**INFRASTRUTTURE FERROVIARIE STRATEGICHE DEFINITE DALLA LEGGE
OBIETTIVO N. 443/01
LINEA AV/AC TORINO – VENEZIA Tratta VERONA – PADOVA
Lotto funzionale Verona – Bivio Vicenza
PROGETTO ESECUTIVO
RILEVATI
Rilevato ferroviario da pk 29+975,00 a pk 30+175,00
GENERALE
Relazione di confronto P.D. / P.E.**

COMMESSA	LOTTO	FASE	ENTE	TIPO DOC.	OPERA/DISCIPLINA	PROGR.	REV.	FOGLIO
IN17	12	E	I2	RO	RI5300	002	A	- - - - -

Figura 1 - Progetto Esecutivo - sezione di intervento Ri53

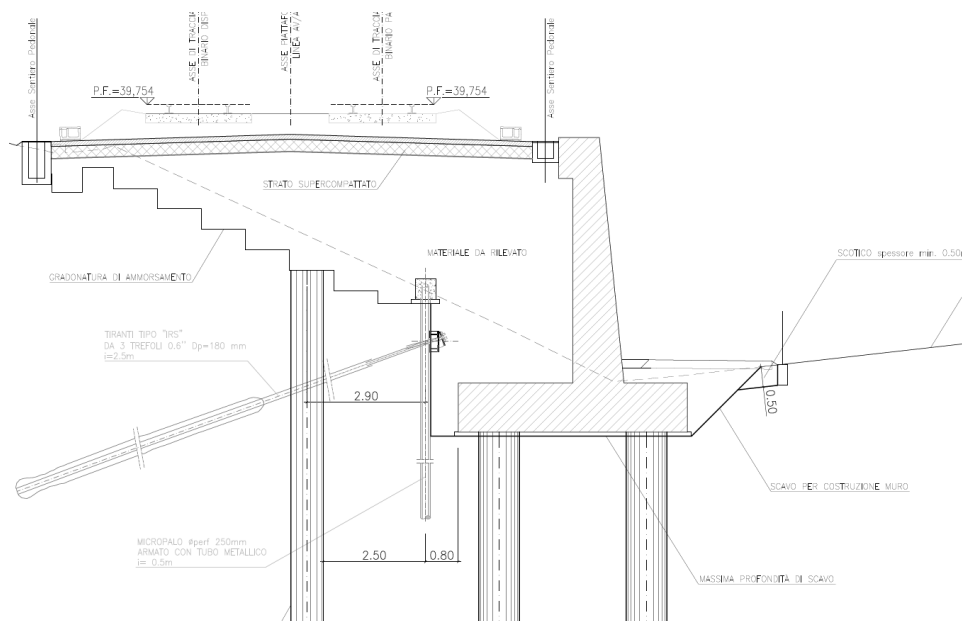
Nello sviluppo degli elaborati generali di Progetto Esecutivo, oltre ai normali studi ed approfondimenti delle problematiche e la miglior definizione di alcuni dettagli, tipici di tale processo, sono state apportate migliorie al progetto a causa della necessità di ridurre i cedimenti indotti sul rilevato della linea storica.

La soluzione di PD non prevedeva interventi in questa tratta.

La soluzione di PE prevede invece una fila di inclusioni rigide $\Phi 800$ ad interasse 2.5 m a tergo del muro. Questo intervento si è reso necessario per limitare i cedimenti indotti sul rilevato della Linea Storica, che altrimenti comprometterebbero l'esercizio della linea stessa (Figura 1).
